**COMUNE di CHIAVERANO**

**VARIANTE PARZIALE n. 1 al PRG Vigente**

**OSSERVAZIONI al Progetto Preliminare:**

**Marzo 2017**

**Cartografia della Variante n. 1 al PRG Vigente: Estratto da Tavola di progetto 3.4**

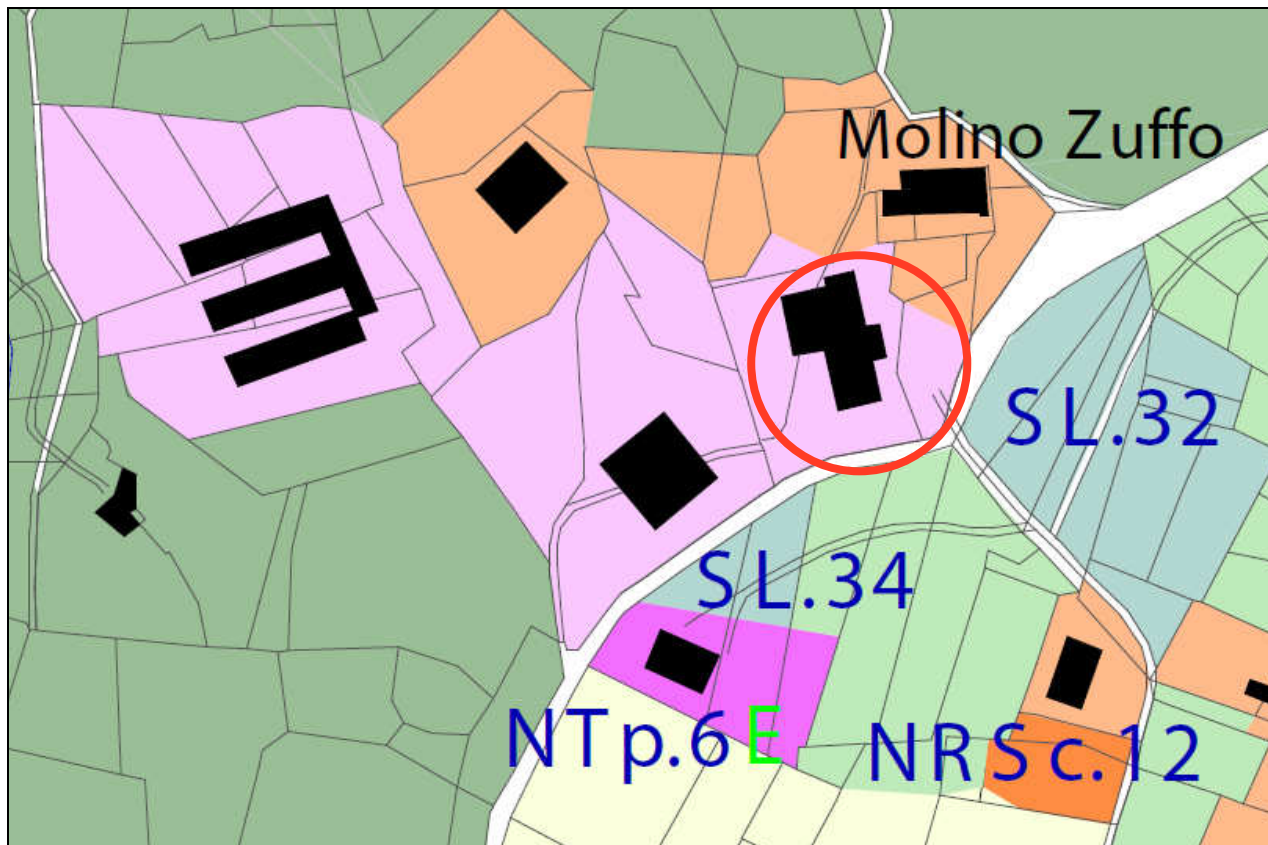
*“fermo restando che l'Amministrazione Comunale ha provveduto ad adottare i criteri commerciali ai sensi della DCR n. 563-13414 del 29/10/1999 come modificata dalla DCR n. 191-43016 del 20/11/2012, si suggerisce, previo parere degli uffici regionali competenti sui criteri adottati, di integrare le NTA del Piano definendo sinteticamente, l'Addensamento storico rilevante A1 e la Localizzazione commerciale non addensata di tipo L1 (che con la nuova disciplina non può essere vietata)”.*

L'integrazione proposta dalla Città Metropolitana si configura come un chiarimento di quanto già contenuto nel Progetto Preliminare e di quanto illustrato nella Delibera dei criteri commerciali. L'integrazione richiesta può essere inserita all'art. 14 delle NTA.

**Accolta** per le motivazioni e nei termini di cui alle note tecniche

**Cartografia del PRG Vigente: Estratto da Tavola Pp**

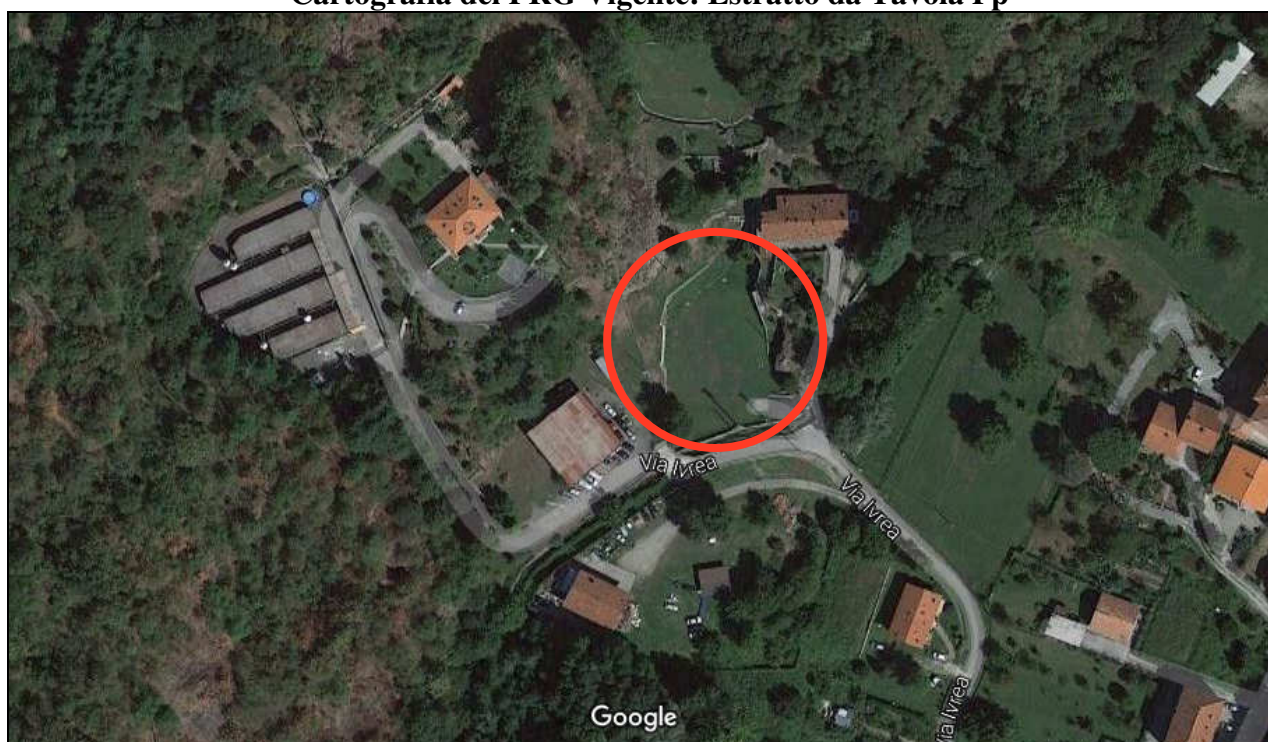
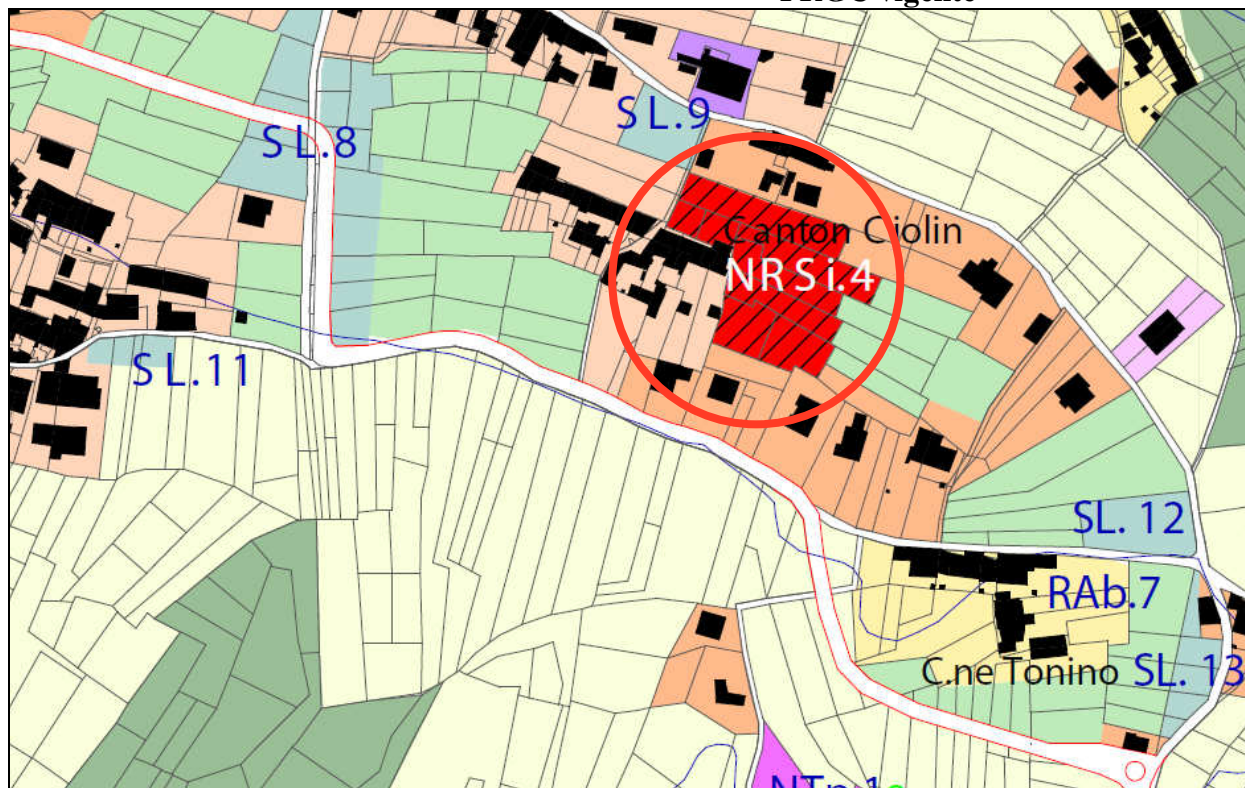
Gli Osservanti richiedono che venga ridotta l'area TP di PRGC vigente, stralciando il lotto edificabile al Foglio 37 particella 371 che dichiarano essere di loro proprietà.

A supporto di tale richiesta rilevano che si tratta di un'area, in parte, interessata, in passato, da alluvioni, in parte, *“area più bassa dell'alveo del Ritano Comunale”*, in parte, *“attraversata dal Fosso del Mulino Zuffo”* ed, infine, in parte, con presenza di *“roccione mq. 358”*.

Il contenimento del consumo di suolo è un obiettivo della Variante n. 1, come sottolineato nella Relazione Illustrativa del Progetto Preliminare (vedi pag. 2 e pag. 5). L'accoglimento della proposta degli osservanti va in tale direzione, senza precludere la possibilità per la restante area Tp di organizzare adeguatamente i propri spazi.

L'area degli Osservanti può essere riclassificata Ab proprio per la presenza dell'affioramento roccioso.

Una piccola porzione di suolo, ad est della proprietà degli Osservanti, compresa tra questa e la viabilità pubblica, può essere più correttamente classificata RSd, in quanto su di essa vi è l'accesso ad edificio posto proprio in Rsd.

Le modifiche saranno introdotte nella Tavola 3.2 di Progetto.

**Accolta** per le motivazioni e nei termini di cui alle note tecniche

**Cartografia del PRG Vigente: Estratto da Tavola Pp**

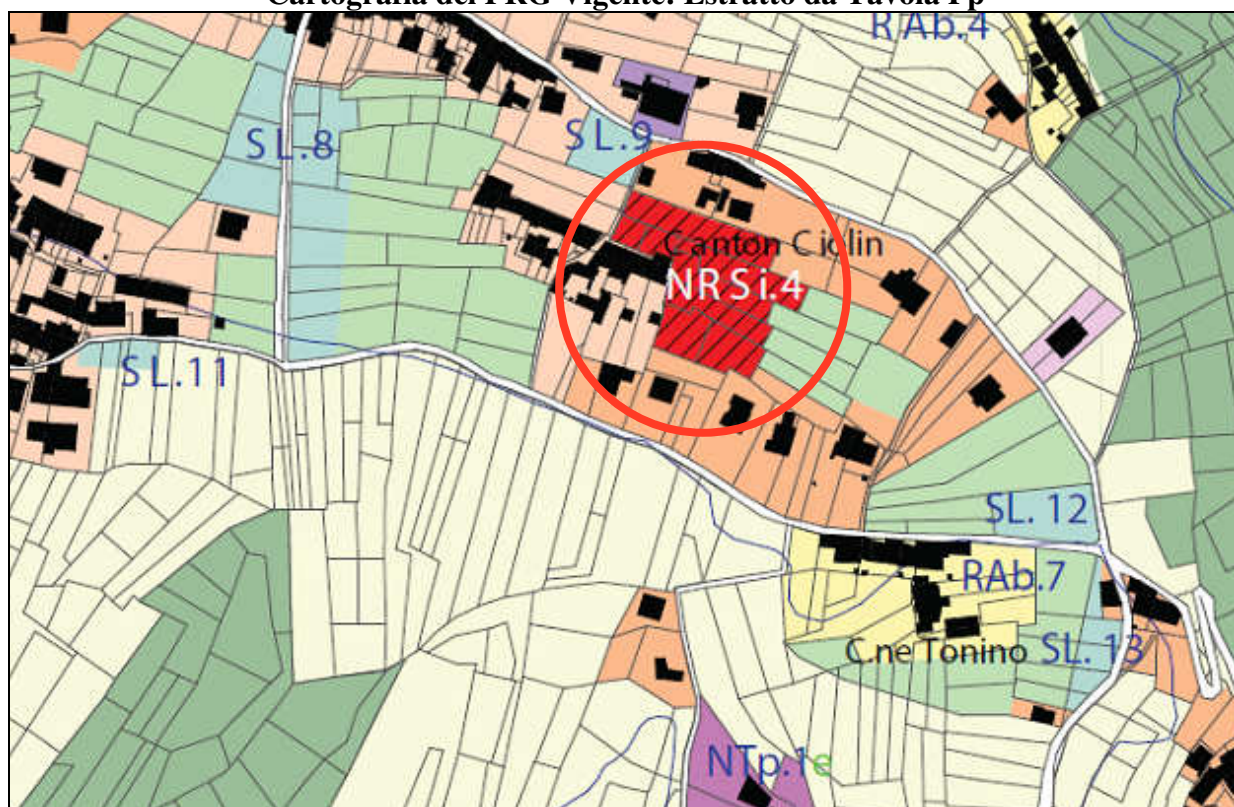
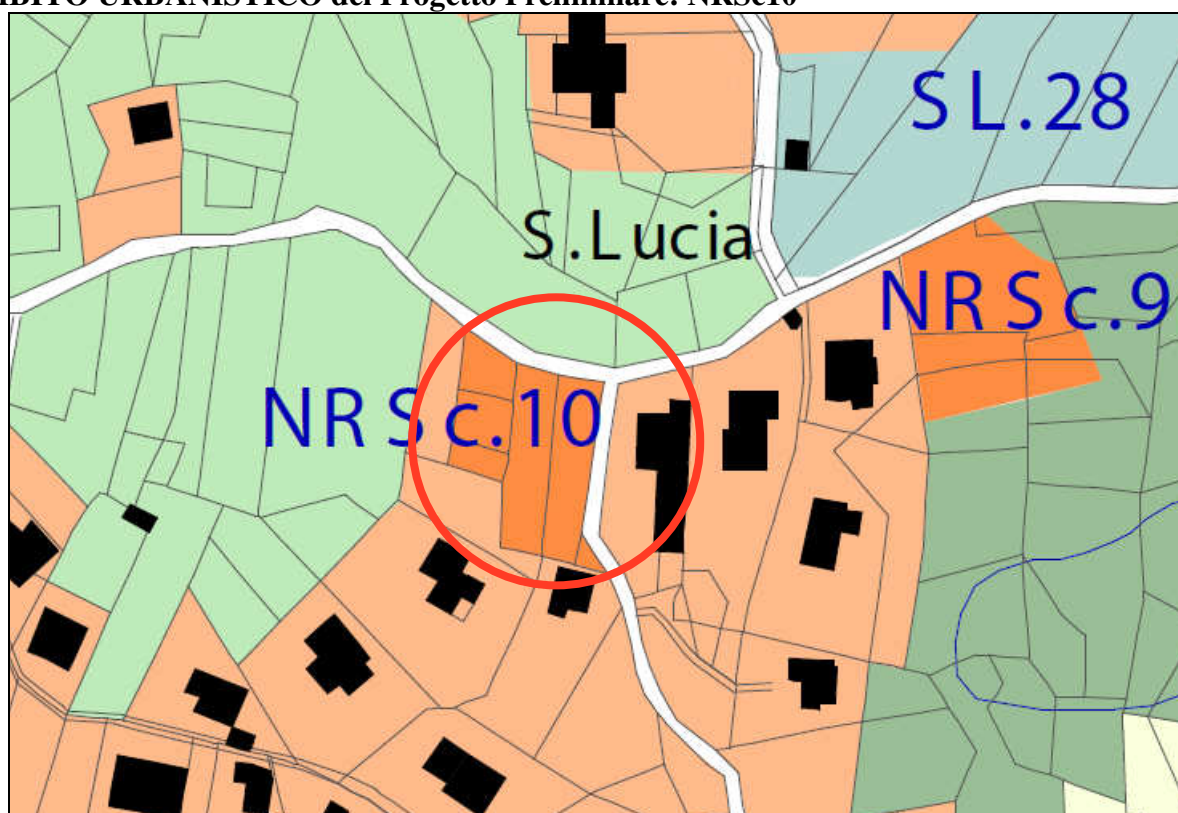
Gli Osservanti richiedono “... di stralciare l'area identificata in zona NRSi4 e trasformarla in NON edificabile in quanto i proprietari non intendono né vendere né edificare le suddette aree” che essi dichiarano essere di loro proprietà e che indicano con i seguenti riferimenti catastali al Foglio di mappa n. 9:

Nello sforzo di conseguire tale obiettivo nel Progetto Preliminare è stata, peraltro, eliminata la previsione di una nuova viabilità proprio nel contesto di cui alla presente osservazione.

L'accoglimento di tale osservazione risulta particolarmente coerente con quanto già impostato in sede di Progetto Preliminare.

L'area, per le caratteristiche che la connotano, come si evince dall'immagine satellitare, può essere riclassificata “area di connessione Ax”.

Le modifiche saranno introdotte nella Tavola 3.1 di Progetto.

**Accolta** per le motivazioni e nei termini di cui alle note tecniche

**Cartografia del PRG Vigente: Estratto da Tavola Pp**

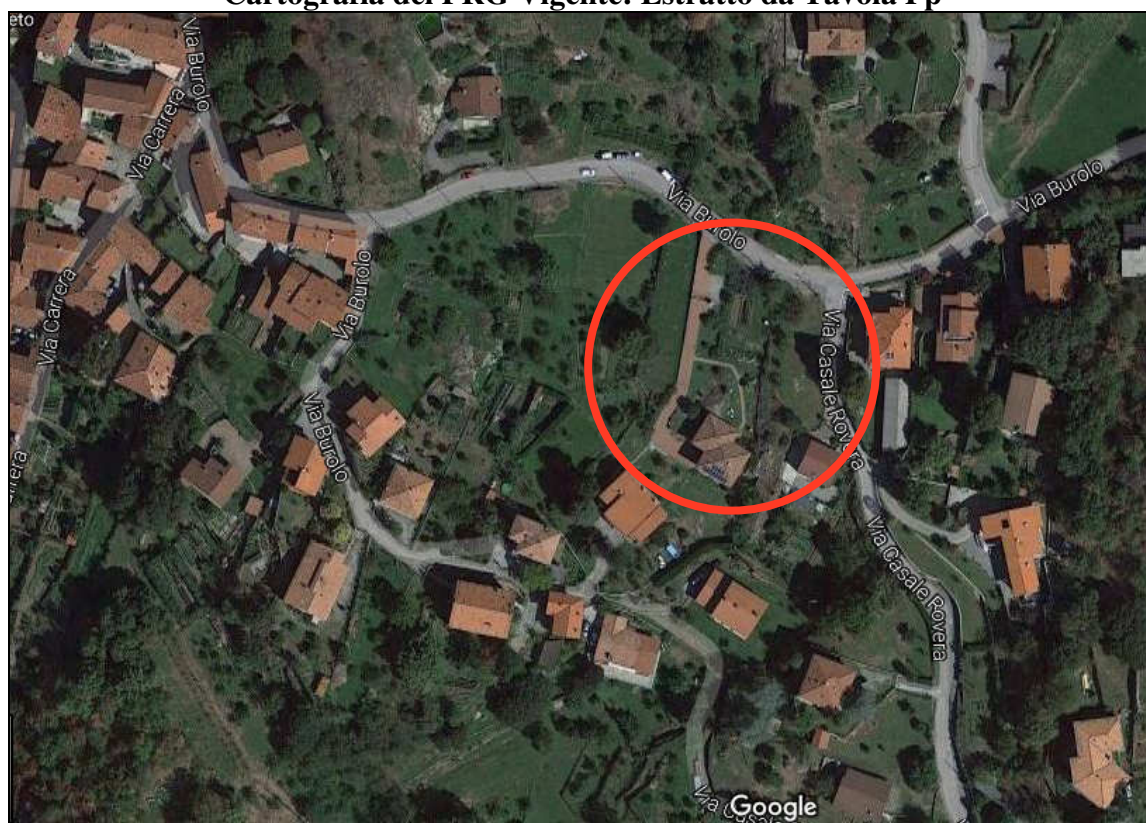
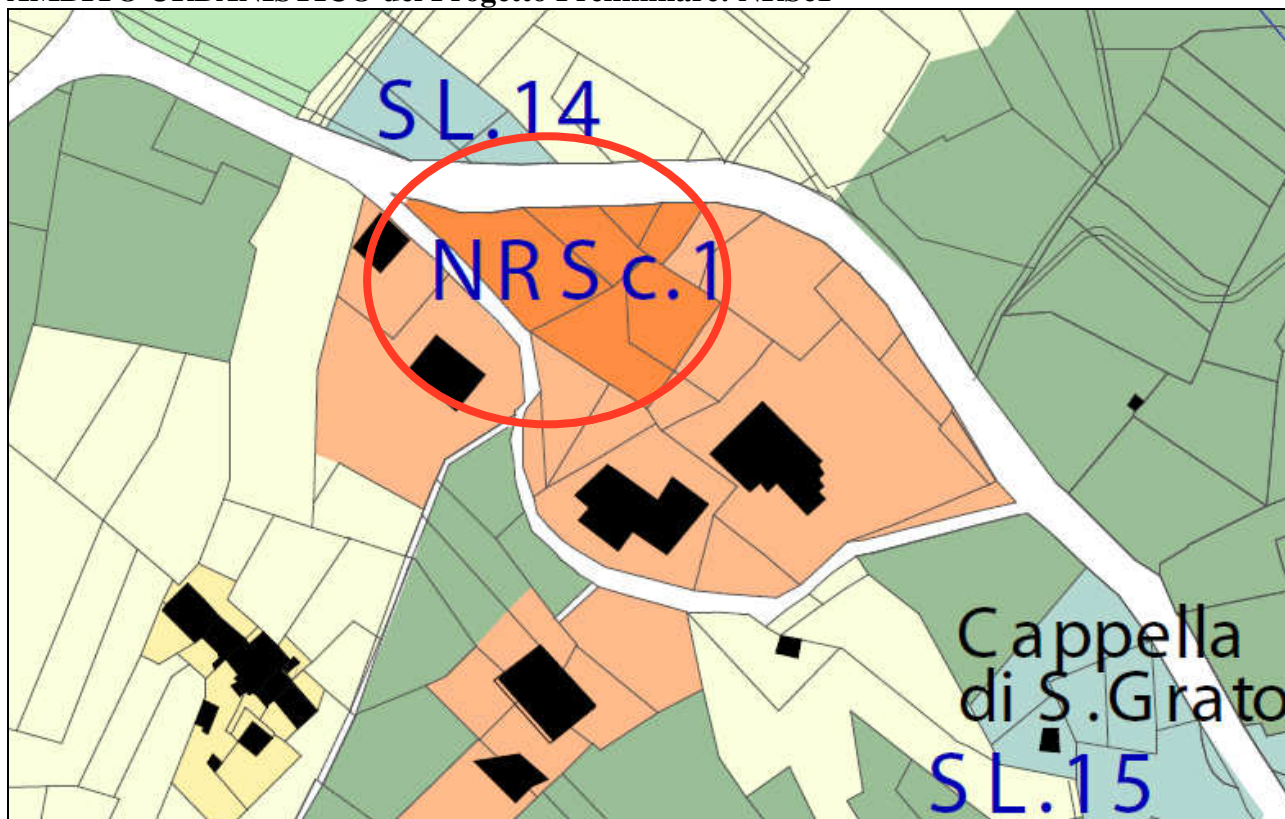
L'Osservante richiede “... di stralciare l'area in zona NRSc10 di propria proprietà, distinta al catasto dei terreni: Foglio 38 Mappale 159 e di trasformarla in NON edificabile.”

Gli Osservanti richiedono “... *di stralciare l'area identificata in zona NRSc10 e trasformarla in NON EDIFICABILE*” che essi dichiarano essere di loro proprietà e che indicano con i seguenti riferimenti catastali al Foglio di mappa n. 38 mappali n. 160 e 162.

L'Osservante richiede “... *di stralciare l'area identificata in zona NRSc10 e trasformarla in NON EDIFICABILE*” che dichiara essere di sua proprietà e che indica con i seguenti riferimenti catastali al Foglio di mappa n. 38 mappale n. 158.

L'Osservante richiede “... *di stralciare l'area identificata in zona NRSc10 e trasformarla NON EDIFICABILE*” che dichiara essere di sua proprietà e che indica con i seguenti riferimenti catastali al Foglio di mappa n. 38 mappale n. 161.

L'accoglimento della proposta degli osservanti va in tale direzione, senza precludere la possibilità per la circostante area RSd di organizzare adeguatamente i propri spazi.

L'area può essere riclassificata Ax in continuità con quelle contigue.

Una piccolissima porzione di suolo, a sudest della proprietà degli Osservanti, compresa tra questa e la viabilità pubblica, può essere più correttamente classificata RSd, in quanto su di essa vi è l'accesso ad edificio posto proprio in Rsd.

Le modifiche saranno introdotte nella Tavola 3.2 di Progetto.

**Accolta** per le motivazioni e nei termini di cui alle note tecniche

**Cartografia del PRG Vigente: Estratto da Tavola Pp**

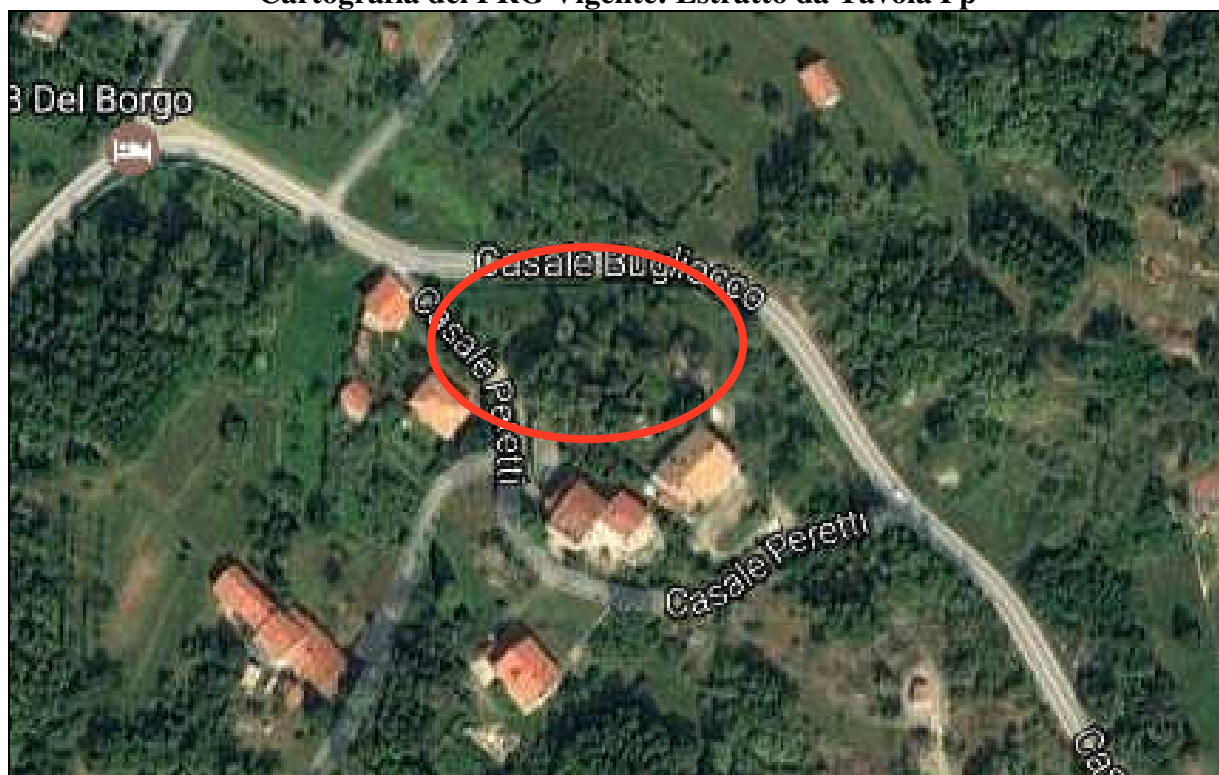
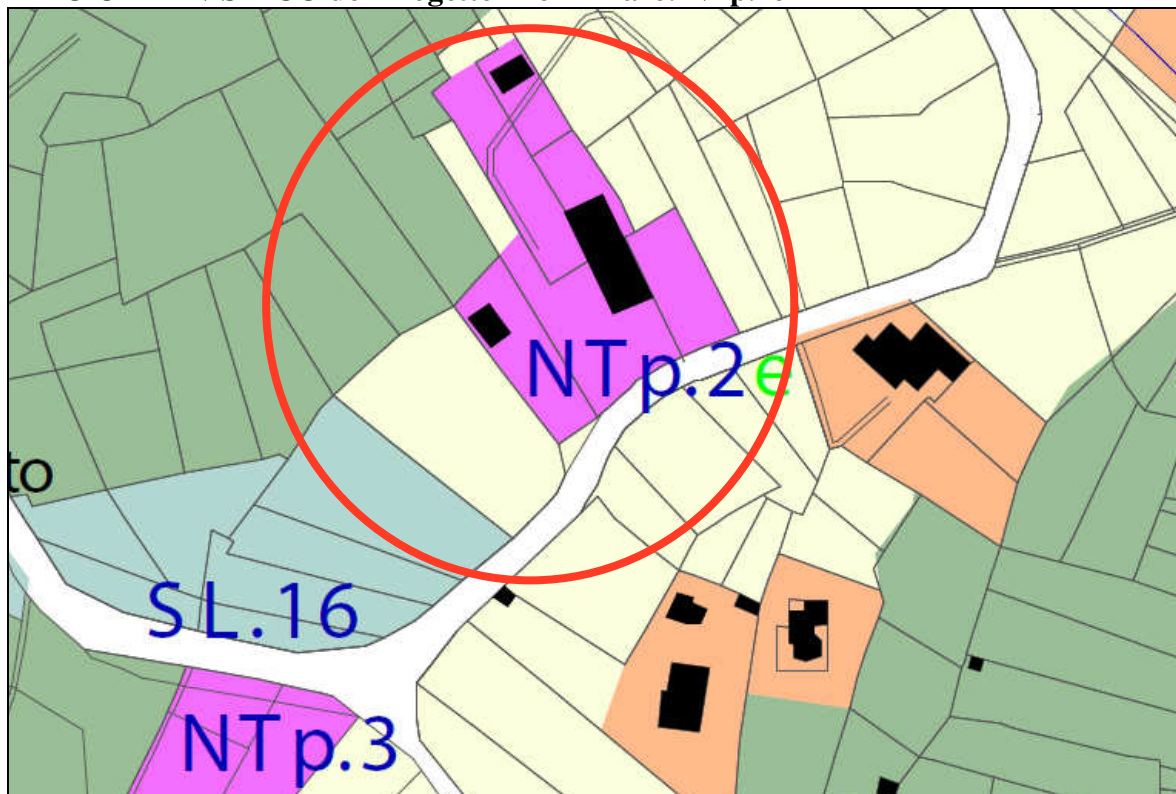
- 1) **una prima osservazione** riguarda la richiesta di un'interpretazione relativa al computo della SUL (superficie utile lorda) e della superficie coperta; l'osservante, riferendosi alle norme di attuazione del PRG e agli articoli 17 e 18 del Regolamento Edilizio, *"... in una ipotesi di progetto ad un unico piano fuori terra con 159 mq sfruttati totalmente per locali primari abitabili; si ritiene non assimilabili le superfici dei locali accessori alla SUL"*

- 2) **una seconda osservazione** riguarda la norma di PRG, integrata dalla presente Variante n. 1 (l'integrazione è più oltre segnalata con la sottolineatura), che prevede, per l'ambito NRSc1, la *"... esclusione di piani in cui il livello di calpestio risulti completamente interrato, ai sensi art. 15 R.I.E.: non è ammesso, cioè, realizzare né autorimesse interrate né locali interrati";* l'osservante, a tal proposito, afferma che *"... Detta prescrizione si interpreta, a parere del sottoscritto, come autorizzabile e fattibile la progettazione e realizzazione di locali seminterrati adibiti a funzioni di tipo accessorio"*.  
L'osservante, inoltre, richiede, inoltre, di conoscere la motivazione della integrazione introdotta con la Variante n. 1, *"... quando i documenti del PRGC, le NTA e le tavole generali di studio e di progetto non presentano indicazioni oggettive di pericolo geomorfologico, vincolo idrogeologico o altra giustificata controindicazione costruttiva nel realizzare locali seminterrati o interrati."*

- 3) **una terza osservazione** (che, in realtà, ne contiene due) riguarda la necessità di conoscere le ragioni per cui:
  - 3a) in altre aree residenziali di PRG *"... NRSc e NRSi con analoghe caratteristiche geomorfologiche e di vincolo dell'area di proprietà del sottoscritto ... si possano costruire piani interrati (o seminterrati) (es. NRSc7, NRSi8,) ed in altre non siano autorizzabili"*;

- 3b) in alcune altre aree *"... (es. NRSc6, NRSc12, NRSi8, NRSi10) si concerebbe un incremento % di Superficie Coperta rispetto alla SUL e nella variante nr1 oggetto di osservazioni alla scheda NRSc5 è stato modificato e incrementato in percentuale con +30%, mentre in molte altre rimane l'eguaglianza SUL =Superficie Coperta"*

- 4) **una quarta osservazione** richiede – richiamando la DGR 16/1/2006 n. 30-1995 – una interpretazione dei parametri edilizi ed urbanistici relativi all'area NRSc1, in relazione al progetto presentato in Comune (citato in premessa) in relazione:

- 4a) alla corretta definizione di piano seminterrato;
  - 4b) al numero dei piani ed all'altezza della costruzione.

Circa il tema della relazione tra SUL (superficie utile lorda) e SC (superficie coperta), oggetto della terza osservazione, la logica del PRG vigente è la seguente: quando è consentito realizzare 2 piani fuori terra SUL e SC coincidono, mentre, quando è consentito realizzare al massimo 1 piano fuori terra, la SC è maggiore della SUL onde consentire di realizzare al piano terra qualche locale accessorio. Con il Progetto Preliminare della Variante n. 1 ci si è limitati, su tale tema, a correggere l'unico caso che smentiva tale impostazione, probabilmente per mero errore materiale (nella scheda NRSc5).

In considerazione di questa osservazione, del tema richiamato con la seconda osservazione e del tema sotteso alla quarta osservazione, e, cioè, che, nei casi in cui vi sia un seminterrato, questo determina “l'assorbimento” di uno dei due piani ammessi, l'Osservante pone un problema che risulta effettivamente fondato.

Infatti secondo il PRG vigente, nel caso in cui non si possono realizzare piani completamente interrati, si possono realizzare piani seminterrati, i quali costituiscono, però, un piano fuori terra.

In tale caso, si potrebbe realizzare (se il numero massimo di piani ammessi è pari a 2) solamente un altro piano, oltre quello seminterrato, e, di conseguenza, volendo – come è comprensibile – raggiungere il massimo della SUL consentita a parità di SC, non si potrebbero realizzare locali accessori fuori terra se non a discapito della SUL.

Si potrebbe, per risolvere il problema reale sollevato dall'Osservante, quando non è consentito realizzare piani interrati e si realizzi 1 solo piano fuori terra ed un piano seminterrato, consentire che si possa realizzare una ulteriore quota di SC per locali accessori.

**Parzialmente accolta** per le motivazioni e nei termini di cui alle note tecniche.
